### **Добавление 9: Глобальные технические правила № 9 Организации Объединенных Наций**

**Глобальные технические правила Организации Объединенных  
Наций, касающиеся безопасности пешеходов**

### **Поправка 2**

Введена в Глобальный регистр 14 ноября 2018 года

Рис. 5 изменить следующим образом:

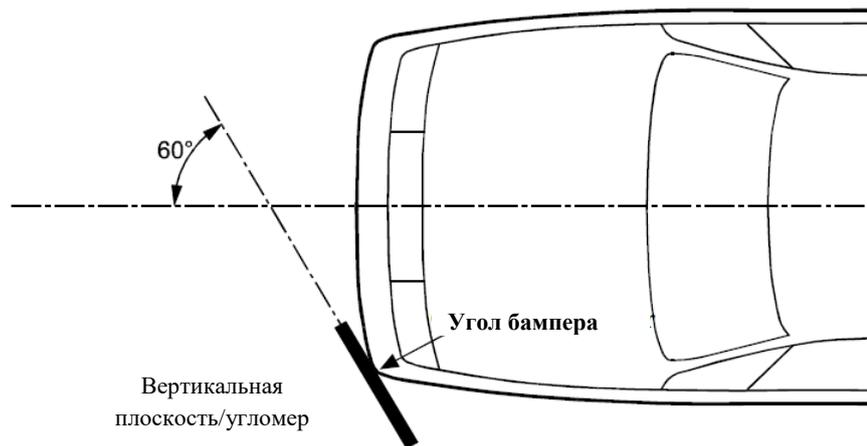
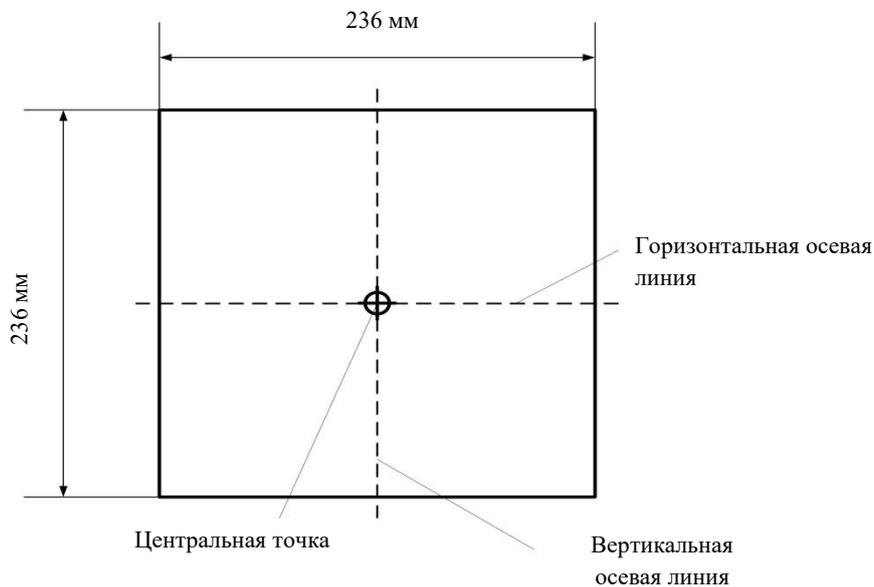
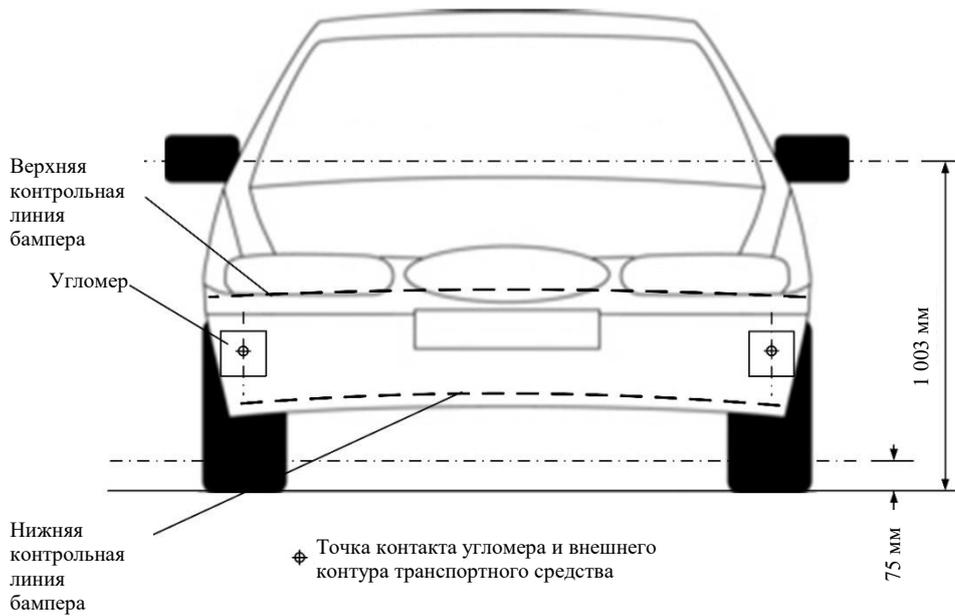
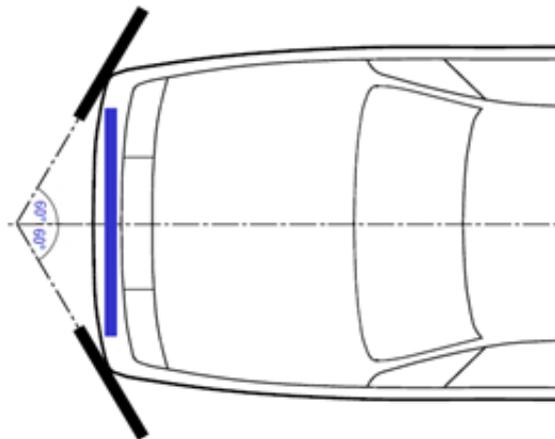
"3.14 "угол бампера" означает положение в поперечной плоскости точки контакта транспортного средства с угломером в соответствии с определением на рис. 5B.

Углы бампера с обеих сторон определяются впоследствии в качестве крайних точек контакта угломера с внешним контуром/передней облицовкой транспортного средства, установленных в соответствии с данной процедурой. Любые точки контакта с верхним или нижним краем угломера в расчет не принимают. Зеркала заднего и бокового обзора и шины в расчет не принимают".

"Рис. 12

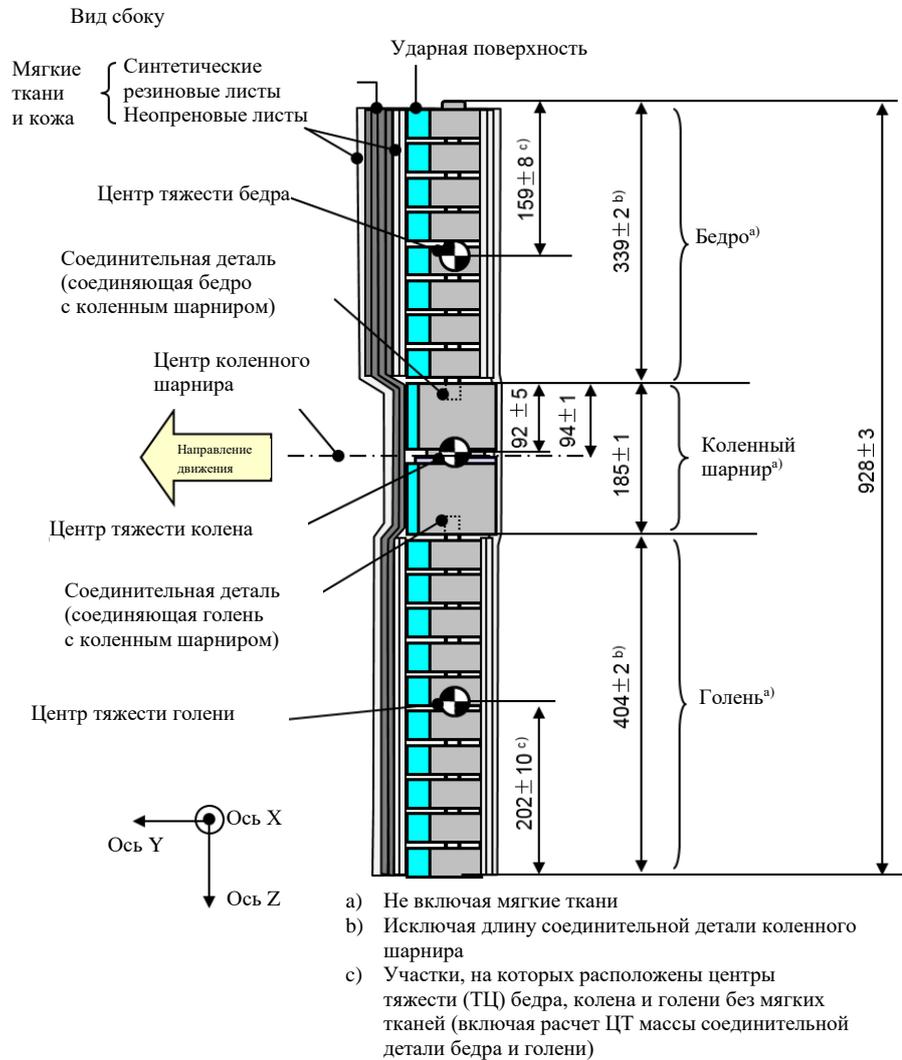
- 6.3.1.1.3 Массы бедра и голени без имитирующих мягкие ткани и кожу материалов, включая соединительные детали коленного шарнира, составляют соответственно  $2,46 \pm 0,12$  кг и  $2,64 \pm 0,13$  кг. Масса коленного шарнира без имитирующих мягкие ткани и кожу материалов составляет  $4,28 \pm 0,21$  кг. Общая масса бедра, коленного шарнира и голени без имитирующих мягкие ткани и кожу материалов составляет  $9,38 \pm 0,3$  кг. Винты, при помощи которых к колену крепятся бедра и голени, являются составной частью колена.

Рис. 14  
**Ударный элемент в виде гибкой модели ноги: размеры элементов,  
 изготовленных с использованием имитирующих мягкие ткани и кожу  
 материалов**

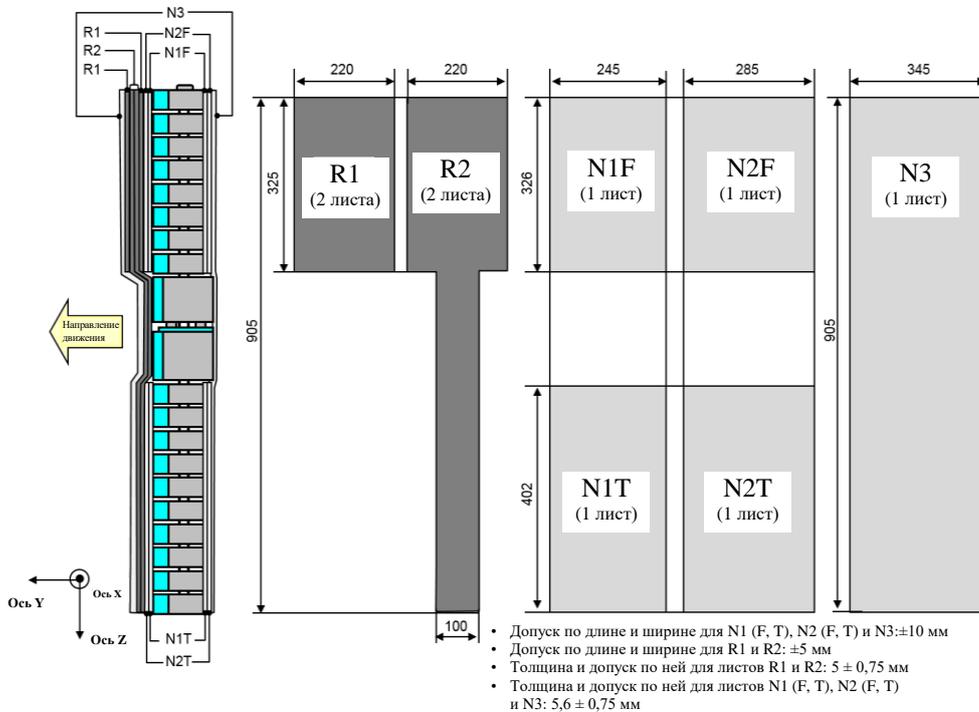
- 6.3.1.1.4 Для каждого испытания ударный элемент (бедро, коленный шарнир и голень без имитирующих мягкие ткани и кожу материалов) покрывают имитирующими мягкие ткани и кожу материалами в виде синтетических резиновых листов (R1, R2) и неопреновых листов (N1F, N2F, N1T, N2T, N3), как показано на рис. 14. Размер листов должен быть в пределах требований, предусмотренных на рис. 14. Листы должны иметь характеристики компрессии, показанные на рис. 15. Характеристики компрессии проверяют с помощью материала из той же партии, что и листы, используемые для имитирующих мягкие ткани и кожу материалов ударного элемента.

Рис. 15

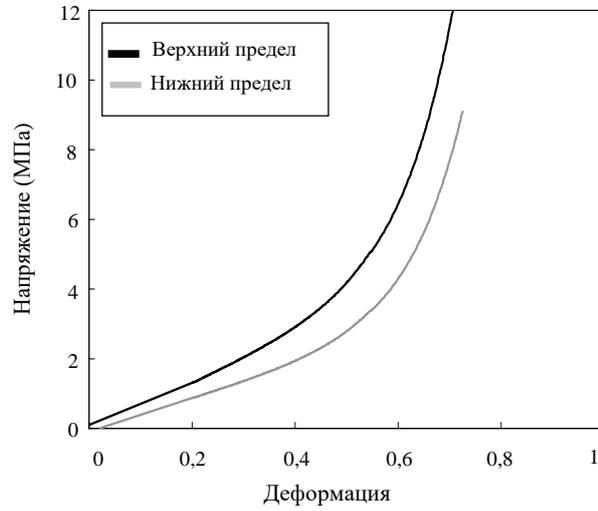
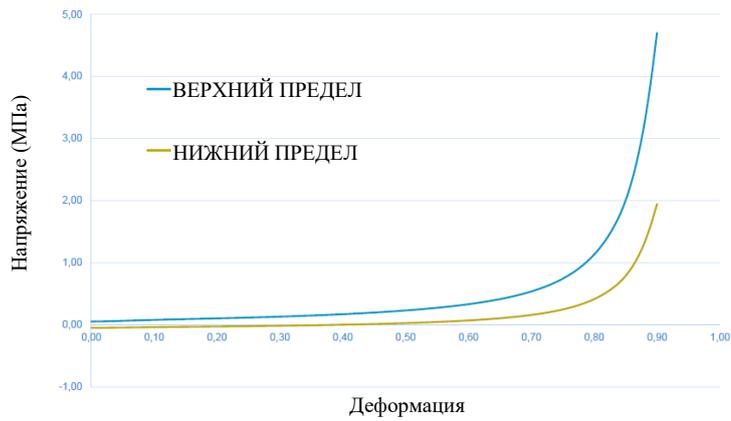
- 8.1.1.5 Концы коленного шарнира без имитирующих мягкие ткани и кожу материалов прочно закрепляют на опоре, как показано на рис. 26. Ось Y ударного элемента должна быть параллельна оси нагрузки в пределах допуска  $\pm 2^\circ$ . Для получения повторяемой нагрузки под каждую опору помещают пластмассовые подушки из политетрафторэтилена (ПТФЭ) с низким коэффициентом трения (см. рис. 26). Во избежание повреждения ударного элемента под нагрузочными салазками помещают неопреновый лист, а ударную поверхность коленного шарнира, изображенную на рис. 26, демонтируют. Неопреновый лист, используемый в этом испытании, должен иметь характеристики компрессии, приведенные на рис. 15.

"Рис. 20

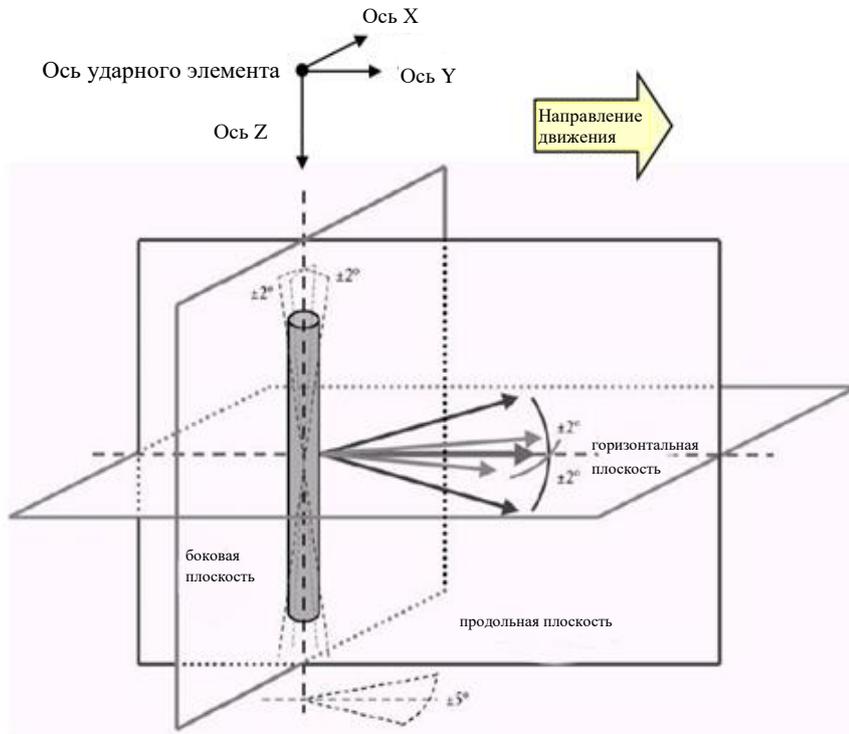
Рис. 16 и 17 (прежние), изменить нумерацию на 20 и 21, а текст следующим образом:

Рис. 22

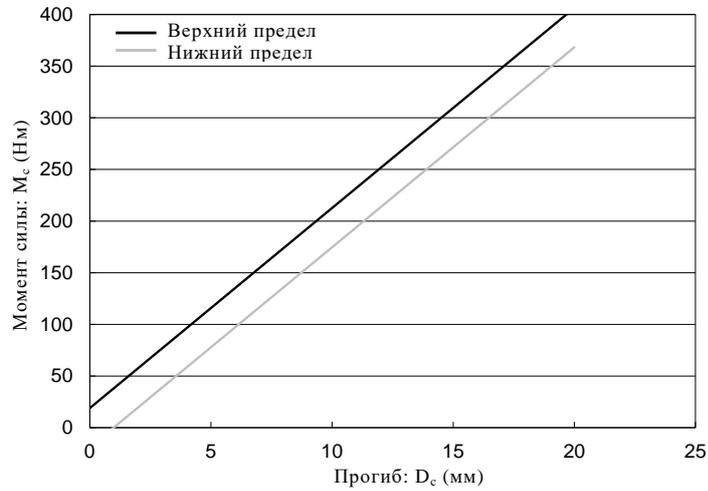
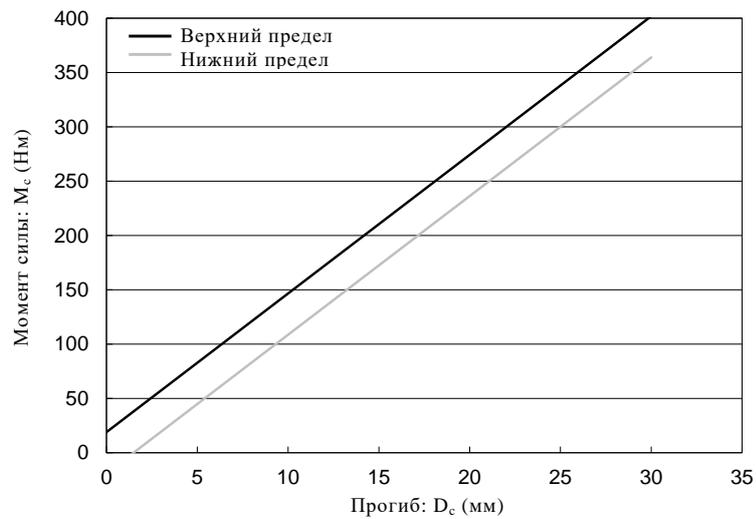
8.1.1.2 Когда на бедро и голень ударного элемента без имитирующих мягкие ткани и кожу материалов действует сила изгиба в соответствии с пунктом 8.1.1.4, момент приложения силы и образовавшийся прогиб в центре бедра и голени ( $M_c$  и  $D_c$ ) должны находиться в пределах коридоров, показанных на рис. 22.

Рис. 23

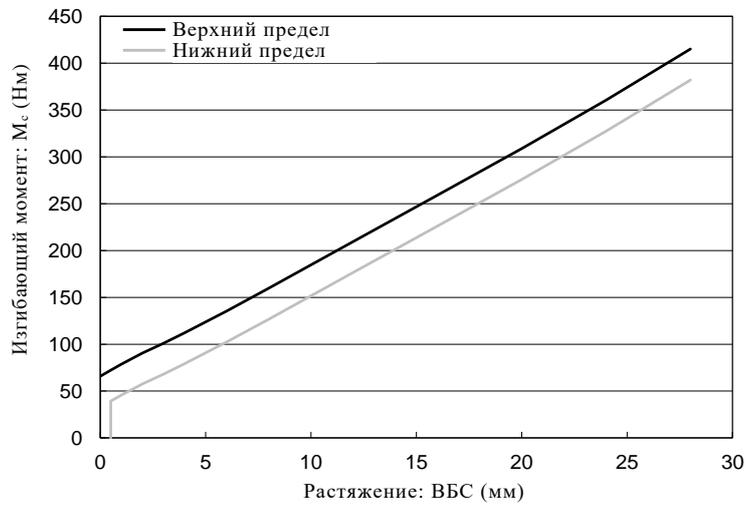
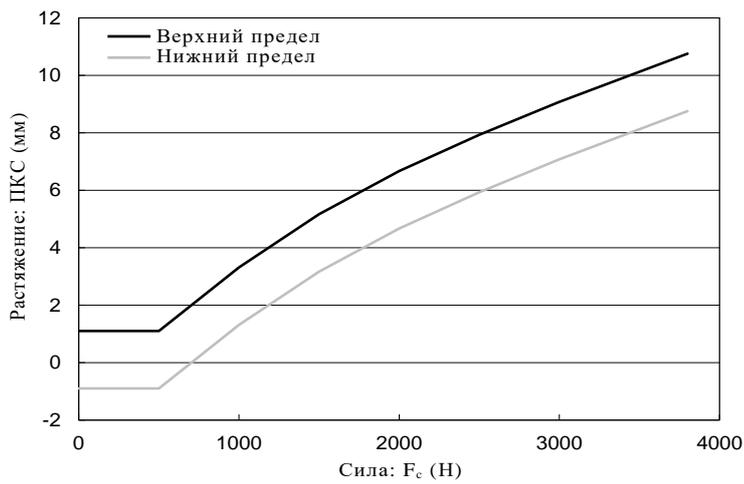
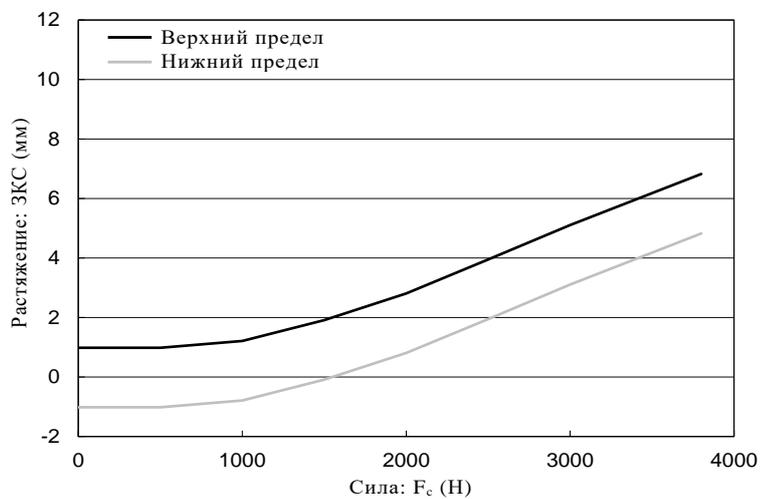
8.1.1.3 Когда на коленный шарнир ударного элемента без имитирующих мягкие ткани и кожу материалов действует сила изгиба в соответствии с пунктом 8.1.1.5, растяжения ВБС, ПКС и ЗКС и момент приложения силы изгиба или прилагаемая сила в центре коленного шарнира ( $M_c$  или  $F_c$ ) должны находиться в пределах коридоров, показанных на рис. 23.
